AUDITORIES DE MOBILITAT URBANA
AVALUACIÓ DE ROTONDES

MATARÓ

Juliol 2011

RACC

Fanals en l'anella interior (vermell) i exterior (verd) a la Plaça França

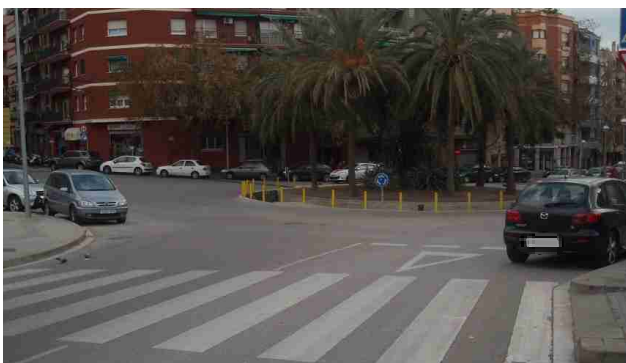
Tot i que les tres rotondes analitzades disposen de fanals, la visibilitat nocturna pot millorar-se instal·lant elements reflectants en el perímetre interior. Les rotondes de la Plaça França i Porta Laietana tenen il·luminació tant en el cercle central de la rotonda com en el seu perímetre, mentre que la rotonda urbana disposa de fanals al perímetre, però elements reflectants només en el costat sud del cercle central.

- Actuacions de millora de la visibilitat en període nocturn, complementant els fanals que ja existeixen amb elements reflectants, en especial a la rotonda de la Porta Laietana.

Moviments tangencials a la rotonda Urbana (vermell) i sortida perillosa des del carrer d'Àvila (verd).

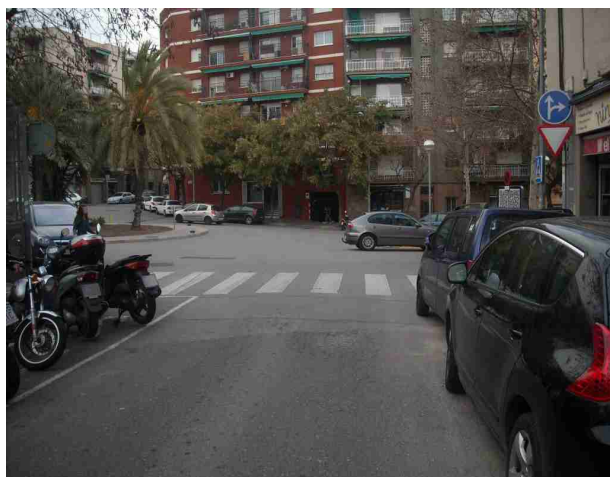
Per contra, la rotonda urbana permet realitzar els moviments NO-S i S-NE sense variar pràcticament la direcció del vehicle, perquè el traçat es fa quasi tangencial al cercle de la rotonda. En aquest cas el conductor no té la sensació que està accedint a una rotonda i, per tant, no tendeix a reduir la velocitat perquè l'entorn li suggereixi.

També a la rotonda urbana se li suma que els vehicles que accedeixen des del carrer d'Àvila poden girar cap a la dreta sense necessitat d'accedir a la anella de la rotonda, i amb una visibilitat limitada dels vehicles que puguin venir per l'esquerra. En aquest punt, per tant, l'efecte pacificador del trànsit queda anul·lat.

- Implantació d'elements complementaris de reducció de velocitat (en especial a la rotonda urbana), tals com bandes transversals o desviaments de la trajectòria (trencant la tangencialitat dels traçats), que ajuden també a advertir al conductor de manera complementària a una senyalització, que sovint es tendeix a obviar.

Existència d'aparcament legal a l'interior de la rotonda Urbana

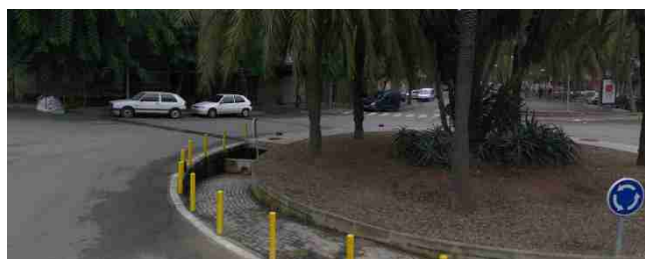
Tan sols en el cas de la rotonda urbana s'ha aplicat el paràmetre de penalització degut a que la inspecció mostra aparcament permès a diferents punts de la rotonda i fins i tot contenidors de residus urbans.
